**Всемирный форум для согласования
правил в области транспортных средств****Рабочая группа по пассивной безопасности
пятьдесят седьмая сессия**

Правила № 44 (детские удерживающие системы)**Предложение по дополнению 10 к поправкам серии 04
к Правилам № 44 (детские удерживающие системы)****Представлено экспертом от Испании***

Рис. 1
Испытание типа 1

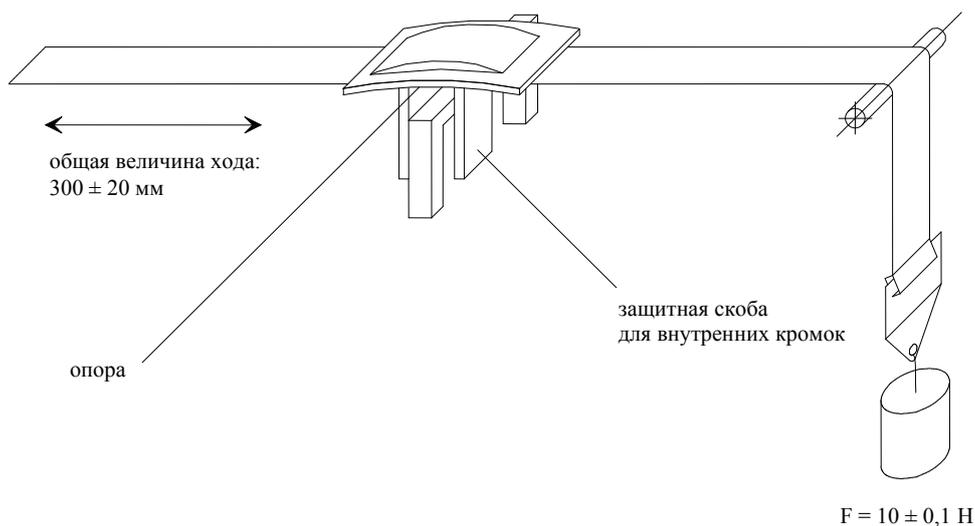
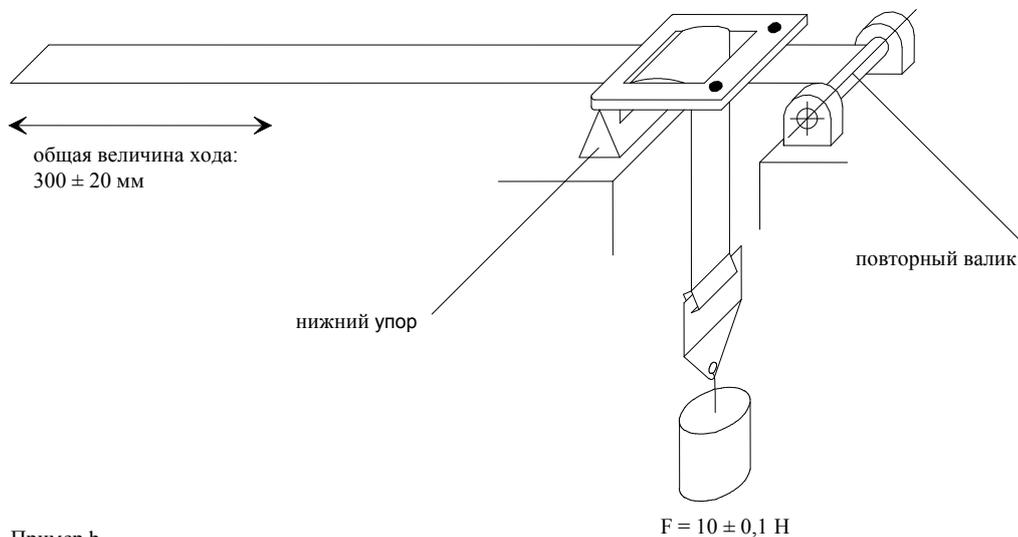
8.2.5.2.6.3.1 Испытание типа 1: для тех случаев, когда ляжка скользит через быстро действующие устройства регулировки. **Прилагают нагрузку в 10 Н; в случае необходимости нагрузку можно увеличивать поэтапно на 10 Н с целью обеспечить правильное проскальзывание, но не более чем до 60Н. К одной из ляжек ляжкам прилагают постоянную вертикальную нагрузку в 10 Н. Другая ляжка. Другую часть ляжки, расположенную горизонтально, пропускают через быстро действующее устройство регулировки и закрепляют в устройстве, придающем ляжке воз-**

вратно-поступательное движение. **Быстро действующее** устройство регулировки устанавливают на горизонтально расположенной лямке таким образом, чтобы она все время оставалась под натяжением (см. рис. 1 в приложении 5). **Включают быстро действующее устройство регулировки, натягивая при этом лямки в направлении, позволяющем убрать слабинку натяжения ремней, и отключают его, натягивая при этом лямки в направлении, позволяющем натянуть их.**

7. Приложение 5: Изменен рисунок с тем, чтобы обеспечить соответствие с новыми пунктами 8.2.5.2.6–8.2.5.2.6.3.2.
8. Приложение 15, пояснительное примечание к пункту 10.1.3: Внесено уточнение по поводу того, каким образом трактовать результаты испытания на распространение в целях выяснения необходимости в проведении дополнительного испытания на соответствие производства.

Рис. 2
 Испытание типа 2
 Ниже приведены два примера схемы испытания;

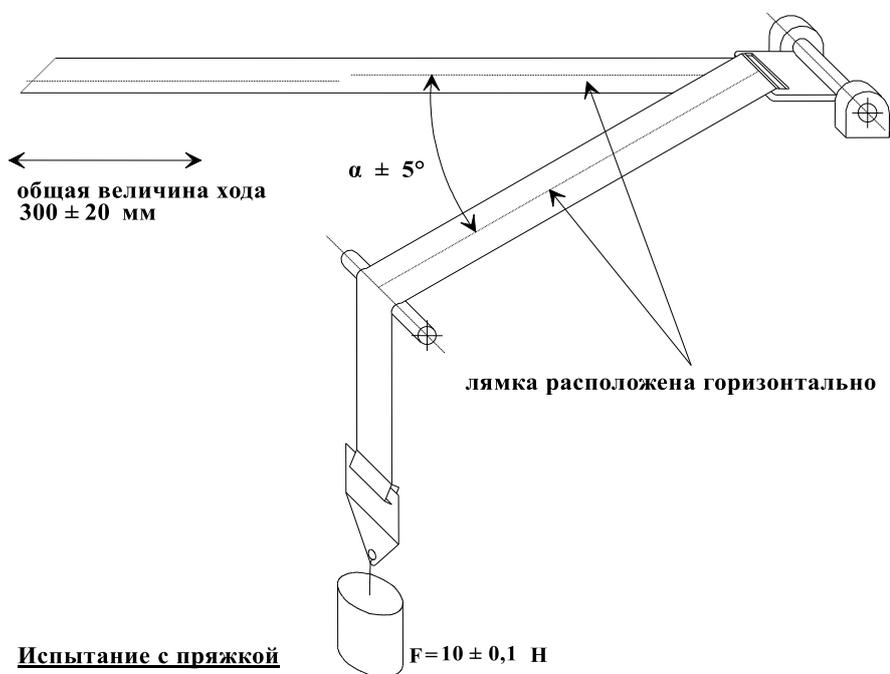
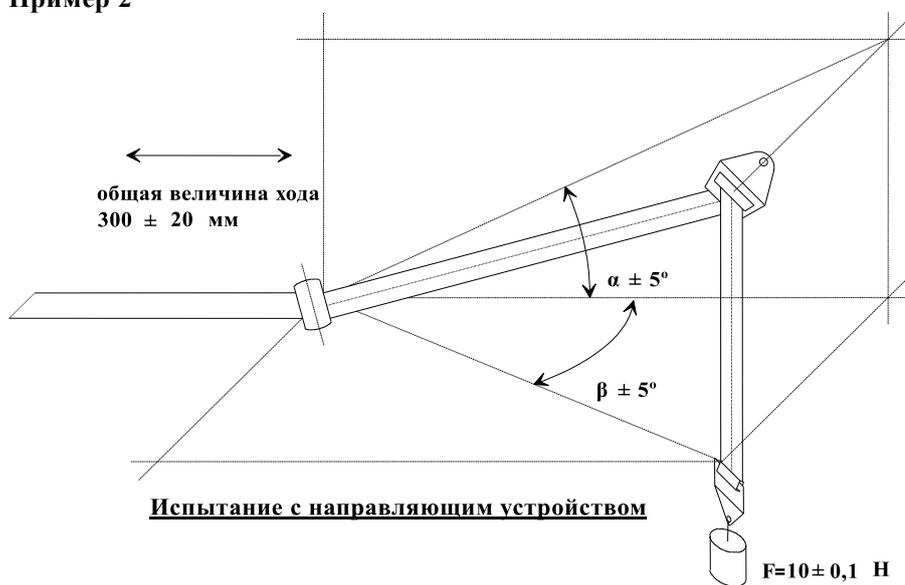
- 8.2.5.2.6.3.2 Испытание типа 2: для тех случаев, когда лямка меняет свое направление при прохождении через жесткий элемент. При этом испытании ~~оба угла изгиба~~ лямки должны **проходить через жесткий элемент, который предназначен для этой цели, таким образом, чтобы испытание позволяло воспроизвести углы как в реальных (трехмерных) условиях установки; см., например, ~~ее~~ соответствовать** рис. 2 в приложении 5. Постоянная нагрузка, прилагаемая в ходе испытания, должна составлять **5 10 Н**. В тех случаях, когда лямка меняет свое направление при прохождении через жесткий элемент более одного раза, нагрузка в **5 10 Н** можно увеличивать **поэтапно на 10 Н**, с тем чтобы обеспечивалось **правильное проскальзывание и** необходимое перемещение лямки через жесткий элемент на длину в 300 мм".

Рис. 1
Примеры полностью убранной опоры для ног

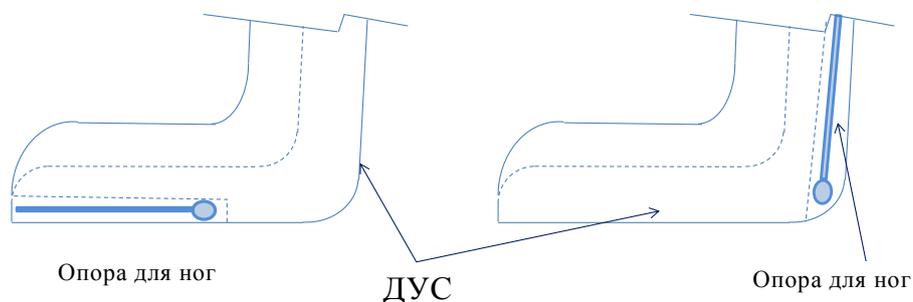
"Полностью убрано" означает, что в том случае, когда нога согнута, ни одна ее часть не выходит за пределы поверхности основания или корпуса таким образом, что это может оказать воздействие на положение ДУС на испытательном стенде. См. следующие рисунки с примерами, иллюстрирующими это положение.

4. Пункт 7.1.4.1.10.1.2 и пояснительное примечание к пункту 7.1.4.1.10.1.2 приложения 15: Требовалось более точное определение испытания на неправильное использование устройства. Включенный текст имеет целью уточнить порядок проведения испытания на неправильное использование при наличии опоры для ног.
